**Vysvětlení zadávací dokumentace č. 2
k veřejné zakázce
„Realizace stavby Budova CPIT TL4 v areálu VŠB-TUO“**

Název veřejného zadavatele	Vysoká škola báňská – Technická univerzita Ostrava
Sídlo zadavatele	17. listopadu 2172/15, 708 00 Ostrava - Poruba
IČ zadavatele	61989100
Oprávněná osoba zadavatele	prof. RNDr. Václav Snášel, CSc., rektor
Kontaktní osoba zadavatele	Mgr. Marcel Pobořil
Telefonní kontakt	+ 420 597 329 211
E-mail	marcel.poboril@vsb.cz

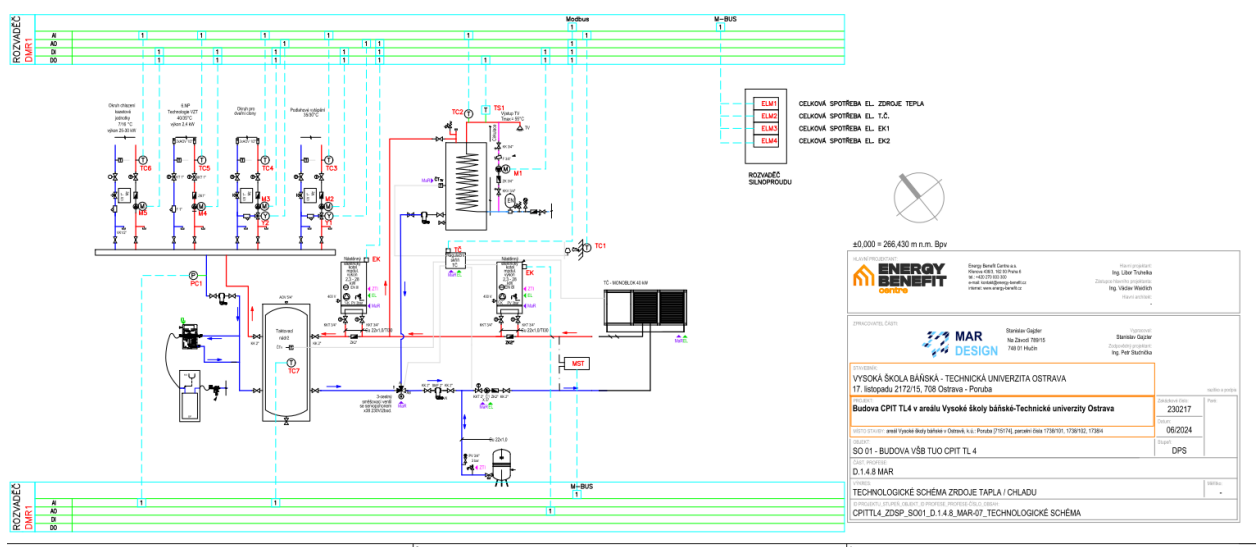
Měření a regulace

Pro stanovení celkové ceny prosím o upřesnění některých částí z projektu:

- **Rozvaděče DMR nejsou popsány, jaké mají mít rozměry, prosím doplnit**
- **Není popsána minimální výbava rozvaděčů DMR, prosím dospecifikovat**
- **V TZ bod 4.3.2. je uvedeno: „Z rozvaděče je napájeno technologické zařízení.“. Příkony všech rozvaděčů jsou „3kW“ a napájení rozvaděčů je „1/N/PE AC 400/230V 50Hz / TN-S“ (bod 3.1 a 3.3 TZ). Některý z těchto údajů nebude souhlasit, protože minimálně v rozvaděči DMR1 je připojeno tepelné čerpadlo, cirkulační čerpadla, elektrická otopná patrona a další zařízení, které mají jistě celkový větší odběr než 3kW/230V – prosím dopřesnit jaké technologie budou z jakého rozvaděče napájené a jejich odběry.**

- Technologické schéma je pouze od technologie zdroje tepla/chladu. Toto je řízeno z rozvaděče DMR1. Jiná technologická schémata k dalším rozvaděčům, popřípadě k doplnění technologie DMR1 nejsou k dispozici. Prosím doplnit.

- Ve výkazu jsou pouze dodávky částí, předpokládám že je to včetně montáže, je to správně?
- U elektroměrů v konfiguraci datových bodů není uveden kabel, kdo jej dodává? Kdo zapojuje a zprovozňuje měřiče, které nedodáváme?

- V bodě 4.3.3.TZ je uvedeno: „Součástí tohoto projektu je kompletní kabeláž pro napájení všech jednotlivých koncových zařízení, spotřebičů a elektroinstalačních prvků, ať už kabely pro jejich silové napojení, tak i kabely ke všem souvisejícím ovladačům a čidlům, včetně kabelové výzbroje pro kabely (kabelové trasy), a to včetně jejich dopravy, montáže, instalace, zapojení, a souvisejícího spojovacího a montážního materiálu.“. Ve výkazu nejsou uvedeny nikde položky týkající se kabelových tras – prosím doplnit.

- V půdorysech nejsou nakresleny kabelové trasy MaR. Prosím o doplnění.
- Čidla teploty bývají umístěné na zdi, pro umístění čidel na zed' je doporučována instalační krabice. Při instalaci čidla na zed' je potřeba přivést kabeláž k danému čidlu v drážce. Kdo dodává zednické přípomoci, kdo dodává instalační krabici, kdo zajistí zednické zapravení. Prosím doplnit/upřesnit.

- Co znamená „Revize 5×8“? Je tím myšlena revize rozvaděčů? Z mého pohledu je nutná revize všech dodávaných částí, nejenom rozvaděčů (na rozvaděče standartně dodáváme prohlášení o shodě).

- Rozvaděče budou nástěnné, předpokládaná velikost 1000x600x300 - velikost rozvaděče ovlivňuje velikost použitého řídicího systému.
- Minimální výbava rozvaděčů je uvedena ve specifikaci rozvaděčů, kterou zadavatel poskytuje jako přílohu č. 5 („Specifikace rozvaděčů_VZD2.xlsx“) tohoto Vysvětlení zadávací dokumentace č. 2.
- Napojení technologie DT1 je patrné z technologického schématu, které je součástí projektové dokumentace. Ze schématu vyplývá, že tepelné čerpadlo, elektrický kotel napájí silnoproud, z rozvaděče MaR není žádný třífázový vývod. Proto může být rozvaděč 230V.

- Jiné technologické schéma nebylo profesemi technologií poskytnuto, resp. nejsou k dispozici, rozsah regulace vyplývá z konfigurace datových bodů.
- Ve výkazu je montáž a dodávka polních přístrojů a elektromateriálu.
- Mar zapojuje komunikaci pro elektroměry. Protože se jedná o komunikace, je pouze jeden komunikační kabel uvedený v konfiguraci datových bodů:

920	Komunikace M-Bus											
921	Měřič tepla a chladu	900								WS M-bus	J-Y(St)Y 2x2x0,8	
922	Elektroměr - celková spotřeba zdroje tepla	900										
923	Elektroměr - spotřeba TČ	900										
924	Elektroměr - spotřeba EK1	900										
925	Elektroměr - spotřeba EK2	900

- Do rozvaděčů bude instalován řídicí systém MaR, a to takový, který splní zadání z projektu MaR. Proto je specifikace univerzální a může se lišit podle zvoleného řídicího systému dodavatele. Dokumentace je zpracována v rozsahu dokumentace pro výběr dodavatele dle Vyhlášky č. 169/2016 Sb., o stanovení rozsahu dokumentace veřejné zakázky na stavební práce a soupisu stavebních prací, dodávek a služeb s výkazem výměr, ve znění pozdějších předpisů. Podle ustanovení § 2 odst.2 uvedené vyhlášky je takovou dokumentací dokumentace určující stavbu v technických, ekonomických a architektonických podrobnostech, které jednoznačně vymezují předmět zakázky, jeho hmotové, materiálové, stavebně-technické, technologické, dispoziční a provozní vlastnosti, vzhled a jakost, a která umožňuje vyhotovit soupis stavebních prací, dodávek a služeb včetně výkazu výměr a dle ustanovení § 2 odst. 1 písm. a) se takovou dokumentací rozumí dokumentace, která rozsahem odpovídá projektové dokumentaci pro provádění stavby. Rozsah dokumentace pro provádění stavby je upraven dle (v době zpracování dokumentace platné) Vyhlášky č. 499/2006Sb., o dokumentaci staveb, ve znění pozdějších předpisů, Příloha č. 13 a je touto dokumentací dodržen. V souladu s vyhláškou č. 499/2006 Sb. není součástí dokumentace pro provádění stavby dokumentace pomocných prací a konstrukcí, výrobně technická dokumentace, dokumentace výrobků dodaných stavbu, prefabrikátů a montážní dokumentace. Projektová dokumentace se podle Přílohy č.13, Společné zásady v úvodu, zpracovává v podrobnostech umožňujících vypracovat soupis stavebních prací, dodávek a služeb s výkazem výměr. Není tedy určena pro realizaci a není dílenskou dokumentací. Před započítáním realizace je povinností dodavatelské montážní organizace zajistit dokumentaci pro realizaci stavby v detailech a podrobnostech nezbytných pro správné provedení díla, tj. zejména doplnit o dokumentaci pomocných konstrukcí, výrobní dokumentaci výrobků dodávaných na stavbu (např. pro rozvaděče dle vyhl. 22/1997Sb., NV118/2016Sb. ČSN EN 61439 atp.). Před započítáním realizace samotné bude takto vyhotovená realizační dokumentace předložena ke kontrole technickému dozoru investora nebo jinému pověřenému zástupci. Rozvaděče legislativně spadají mezi výrobky.[1][2] Součástí této projektové dokumentace pro provádění stavby tudíž není výkresová dokumentace rozvaděčů, neboť v souladu s předchozí větou jde o součást dodavatelské (realizační) dokumentace zhotovitele.[3] Povinnost vypracovat schémata rozvaděčů legislativně dopadá na výrobce rozvaděčů, povinnost dodat schémata má zhotovitel v rámci dokumentů, povinné dodávaných se stavbou.[4][5]. Schémata rozvaděčů jsou v souladu s předchozím nahrazena tabulkovým soupisem jejich vývodů, doplněným jinými požadavky na výkon nebo funkci (funkční

- Trasy MaR se budou realizovat v koordinaci s trasami silnoproudu a slaboproudu, kdy MaR může částečně tyto trasy využít. Bližší koordinace bude součástí realizační dílenské koordinace.
- U některých čidel je montážní krabice součástí čidla, některá čidla jsou přímo na povrch – zednické přípomoci a zapravení bude provedeno zhotovitelem stavby, tyto položky jsou zahrnuty ve výkazu výměr 1 - Architektonicko-stavební a stavebně-konstrukční řešení, položky č. 100, 177 – 179 a 457.
- Jedná se o výchozí revizi elektro.

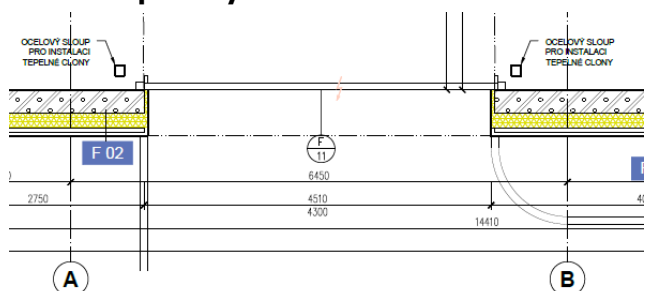
Žádáme zadavatele o vysvětlení/upřesnění TI včetně výměr u podlah mezi VV, souhrnnou technickou zprávou, TZ stavby a výpisem podlah.

- mezivýpočet tl.40 mm, zde nesedí výpočet z m² na m³
- pokud počítáme podlahy P1 a P2 o tl.30 mm polyst.desky 10kN/m² pak výměra 328,50 m² nesouhlasí dle tab. místností, navíc zádveří nemá určenou skladbu

- pokud počítáme podlahy P5 a P6 o tl.40 mm polyst.desky 4kN/m² pak výměra 1170,65 m² nesouhlasí dle tab. místností

Na obrázku je uvedena kročejová, i když v souhrnné TZ je toto popřeno.

V TZ je uvedena systémová deska t. 33 mm

Dále je zřejmě uvedena chybná tl. vrstvy (tl.1220 mm)

Poznámka: v „D1.1.TZ“ se uvádí samonivelační cementový lité potěr a ve „Skladbách“ a „VV“ betonová mazanina. Zadavatel má zřejmě na mysli stejnou kci (i když potěr je vrstva do 50 mm, mazanina nad 50 mm).

- Deska polystyrenová pro snížení kročejového hluku 10 kN/m² v tl. 30 mm (celé 1. NP) 10,06 m³.
- Deska polystyrenová pro snížení kročejového hluku 4 kN/m² v tl. 40 mm (2. - 6. NP) 1453,3 m³.
- Pro m.č. 1.01 ZÁDVEŘÍ platí podlahová skladba P 02, rozdíl v nášlapné vrstvě - zde vnitřní čisticí rohož.
- Ano, je uvedena chybná tl. vrstvy - má být 120 mm.
- Souhrnná technická zpráva popisuje především území stavby, a dále základní charakteristiku stavby – urbanismus, architekturu, provozní řešení a základní konstrukční řešení. Podrobné skladby konstrukcí nejsou jejím předmětem, a pakliže jsou přesto uvedeny, nejsou závazné.
- Jedná se o jeden a tentýž materiál – cementová mazanina/potěr.
